Lista de cantidad

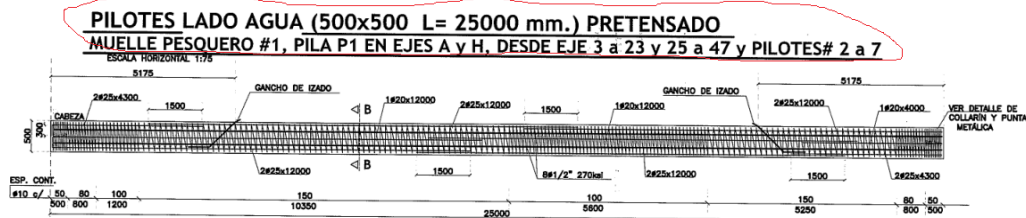
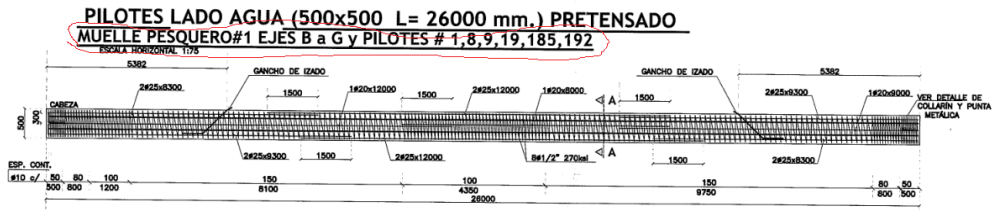
La longitud de pilote del plano no corresponde a la lista de cantidad, la longitud de pilotes pretensados de 500*500 de muelle 1 es 8901 m en el plano EST-MP-01, pero en la lista de cantidad es 9686 m.

La longitud calculada de pilote según el plano EST-MP-12 no es misma con la lista del plano, al mismo tiempo, el número del eje del pilote con misma longitud es diferente con el de la lista en el plano EST-MP-12, necesita el Contratante indicar cuál es correcto. Se muestra en las fotos siguientes.

Respuesta: Utilizar los planos y cantidades referidas en el plano EST-MP-12 donde se estipulan las cantidades y tipos de pilotes a construir.

Capiteles

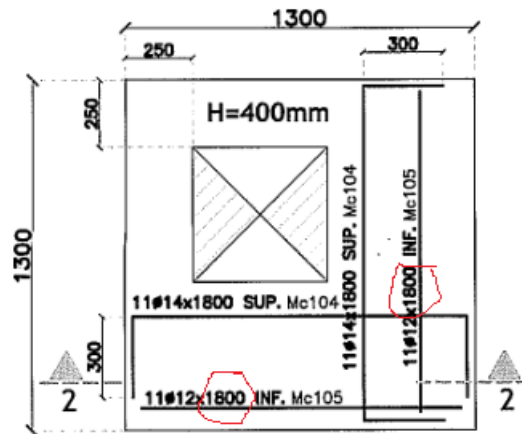
1.2.1 En el plano de cantidad de acero de refuerzo en capiteles, es decir el plano EST-MP-11, en el cuadro de corte 2-2, la longitud de acero de refuerzo de Mc105 es diferente con la de lista del plano. Se muestra en las fotos siguientes.

Respuesta: El tipo del acero es I la sección es de 1.3 x 1.3 la longitud requerida es de 1.2 m estando incorrecta la longitud mostrada en el plano de 1.8 m.
